**「第8回実用発電用原子炉の安全性向上評価の
継続的な改善に係る会合で意見交換したい主な事項」
に対する回答**

2021年 2月 9日

九州電力株式会社

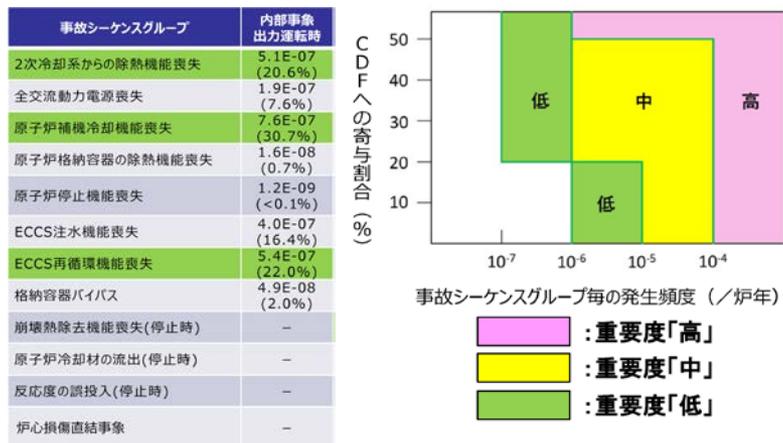
・ レベル3PRAを安全性向上評価届出で実施することについて、事業者の考えを聞かせて欲しい。

- 安全性向上評価は、自主的・継続的に原子炉施設の安全性・信頼性を向上させることを目的とし、原子力発電所のリスクを合理的に可能な限り低減することを目標に実施するものと考えている。
このような目的に鑑み、原子力発電所の安全性向上対策の検討に当たっては、より直接的な指標である現行の炉心損傷頻度、格納容器機能喪失頻度に加え、Cs-137放出放射エネルギー等の結果を活用することで実施可能と考えている。
- レベル3 PRAの評価に当たっては、自治体の防災業務計画を踏まえた避難等のオフサイトに係る条件を考慮する必要があることから、自主的安全性向上の取組みを超えており、結果の公表についても国や自治体と相談させていただきながら、安全性向上評価とは別の枠組みで検討していくことが適当と考える。
- 評価手法の構築については、原子力リスク研究センターの研究マネジメントの枠組みの中で取り組んでいる。検討の内容としては、既存ツールの特性把握、知見の収集、国内で想定されるパラメータ等の調査、防災等データ入力手法検討※、これらの適用性検討などの課題解決に向けた研究が継続的に進められる計画である。

※原子力災害対策指針や地域防災計画等の情報から、事象に応じたEALの運用を踏まえた防護措置（屋内退避や避難）開始時期、避難速度やルート等

(例) 玄海3号機届出における更なる安全性向上策の検討

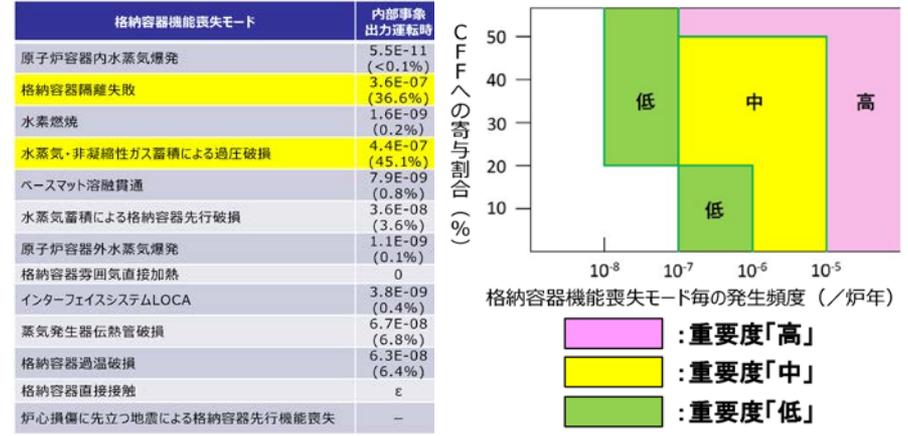
● 炉心損傷後の条件付格納容器機能喪失確率を定義・分析・評価することは、更なる安全性向上対策を検討する上でも有効な手段と考えるが、事業者の考えを聞かせて欲しい。

- 当社の更なる安全性向上対策の検討については、レベル1PRAでは事故シーケンスグループ別、レベル2PRAでは格納容器機能喪失モード別に全CDF又は全CFFへの寄与割合と発生頻度から安全性向上対策の重要度を検討し、追加措置案を抽出している。
- また、安全性向上対策を検討する上で、総合的なリスク低減を図る必要があると考えている。

- 条件付格納容器機能喪失確率を評価・分析することは、格納容器機能喪失防止対策の効果を考察する上では有効であると考えているため、現在の当社の取り組みに加え、条件付格納容器機能喪失確率の評価・分析を実施し、必要に応じ更なる安全性向上対策を検討していきたい。

図 敷地等境界における公衆の被ばく経路（玄海3、4号機）

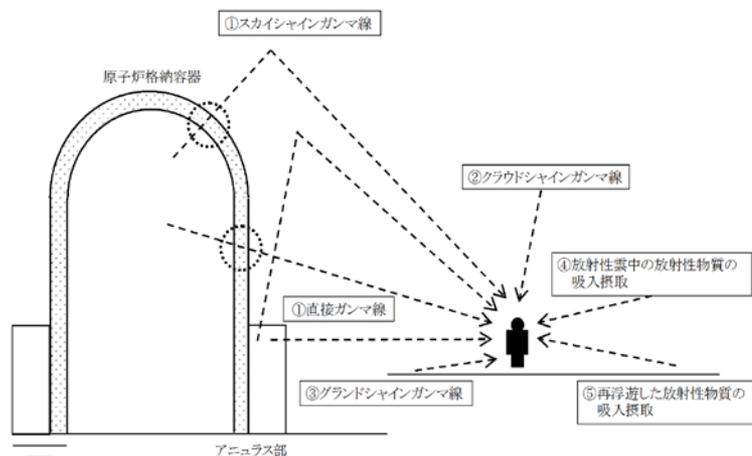
- 被ばく評価の結果について、核種毎の放出タイミング、放出量、線量への寄与を届出書へ具体的に示すべきと考えるが、事業者の考えを聞かせて欲しい。

- 安全性向上評価における被ばく評価については、原子炉施設の安全性・信頼性向上対策の効果を把握するため、敷地境界での被ばく線量を評価し届出書に記載している。
- 被ばく線量結果を基に有効な防護措置を考察する上で、特定の核種に特化した有効な防護措置はなく、被ばく経路ごとの線量寄与の確認により外部被ばく、内部被ばくのどちらが支配的か把握することが可能であることから、核種毎の放出タイミング、放出量、線量への寄与の把握は必要ないと考えている。

<特重施設反映後のレベル2PRA ET・FTイメージ>

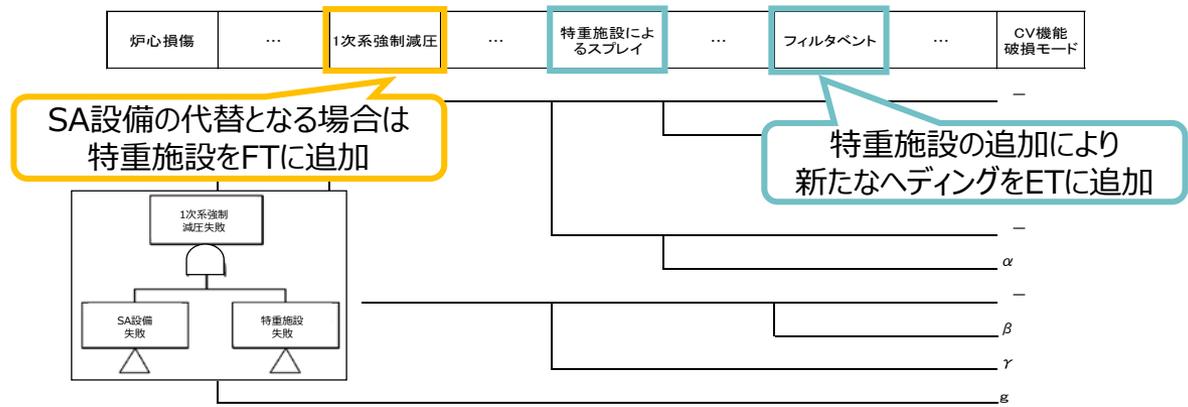
・ 特重施設導入後のPRAにおいて、重大事故等への対応に特重施設を活用する場合のイベントツリー設定等の考え方を次回説明して欲しい。

- 川内1/2号機第4回安全性向上評価届出においては、特重施設の主たる機能である炉心損傷後の格納容器破損防止機能に着目し、SA時におけるフィルタベント等によるリスク低減効果を確認する。
- SAへの対応に特重施設を活用することで新たに発生するシナリオの分岐について検討し、イベントツリー(ET)へ反映する。また、特重施設がSA設備の代替となるものについてはフォールトツリー(FT)でバックアップ設備として反映していく。

- なお、特重施設を炉心損傷防止対策として活用する場合の評価については、その成立性等を検討して川内1/2号第5回届出以降に評価を実施する。
- 特重施設の炉心注水機能の活用により事象進展を緩やかにできるシナリオは、炉心損傷までの時間余裕を確保し、その時間において機器の復旧等により事象を収束させることが期待でき、これについても定性分析などを含めて検討する方向で考えている。

CV評価における特重施設を考慮したイベントツリーのイメージ

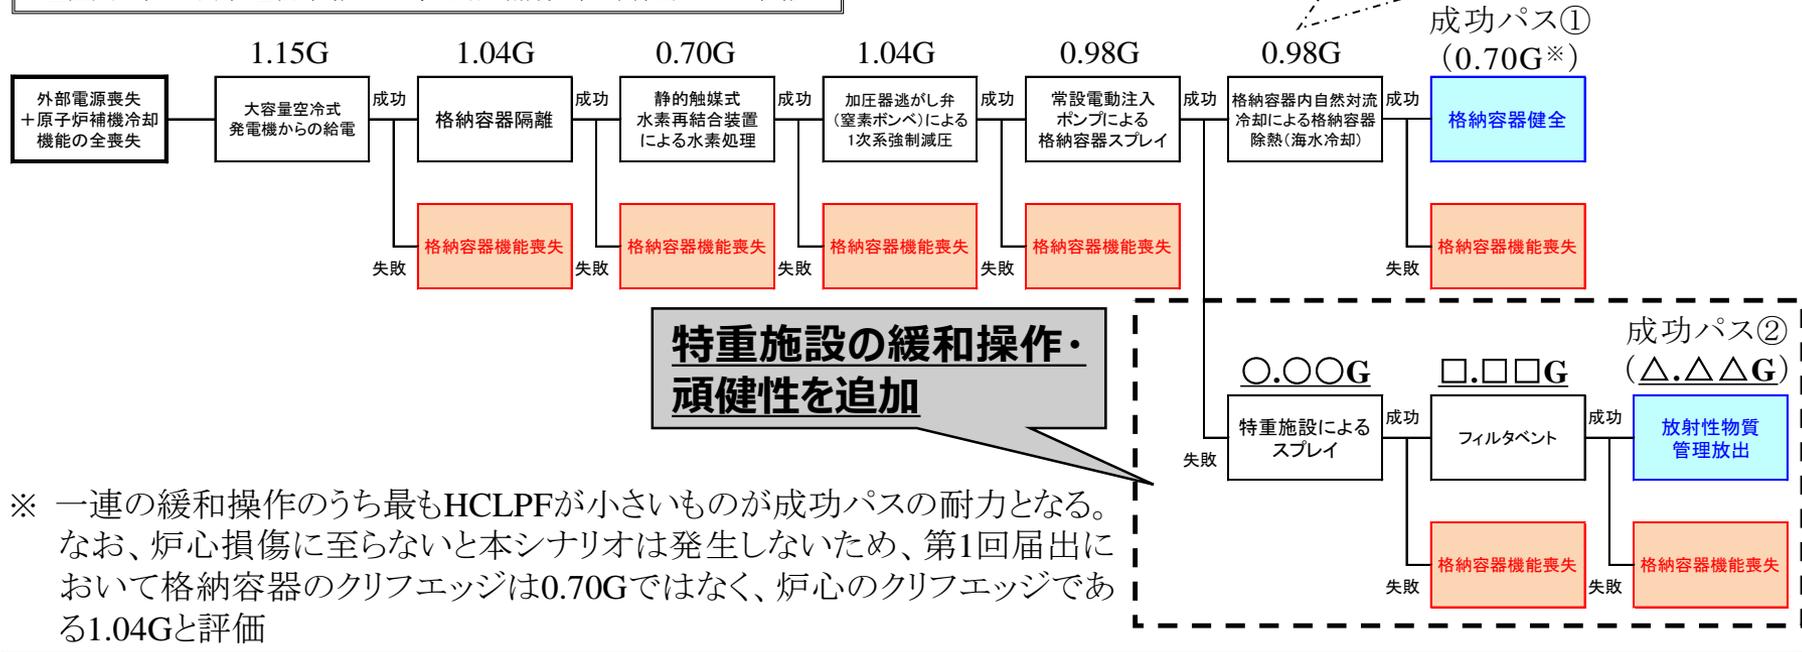
・ 地震時のストレステストにおいて、特重施設の系統毎（フィルタベント、下部炉心注水等）に頑健性を把握、確認すべきと考えるが、事業者の考えを聞かせて欲しい。

○ イベントツリーに特重施設を用いた緩和操作を追加し、HCLPF*を示すことで頑健性を把握、確認していくことを考えている。
